## レガシィのリコールについて

平成17年9月15日

平成17年9月15日、富士重工業株式会社より、国土交通省にレガシィのリコールを届け出いたしました。

## 改善箇所説明図

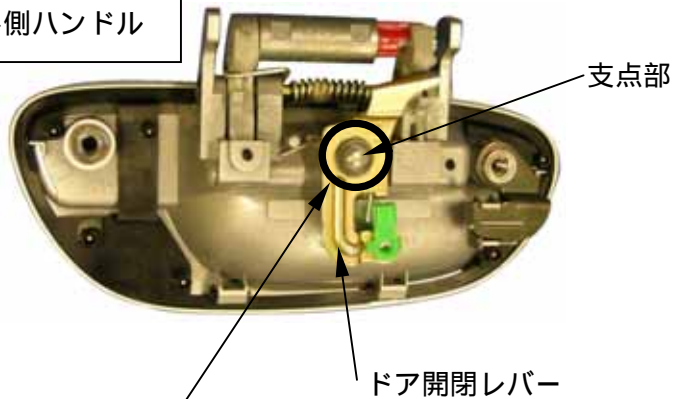
### 基準不適合発生箇所

リヤドア外側ハンドルのドア開閉レバーの支点部にかしめ不良のものがあるため、ドアを閉めた際に当該レバーが完全に戻らずラッチが確実に固定されていないものがある。そのため、走行中の振動等によりラッチがストライカから外れ、最悪の場合、走行中にドアが開くおそれがある。

全車両、当該レバーの作動を点検し正常に作動しないものは、良品のリヤドア外側ハンドル一式と交換する。

リヤドアロックのラッチに黒ペイントを塗布する。
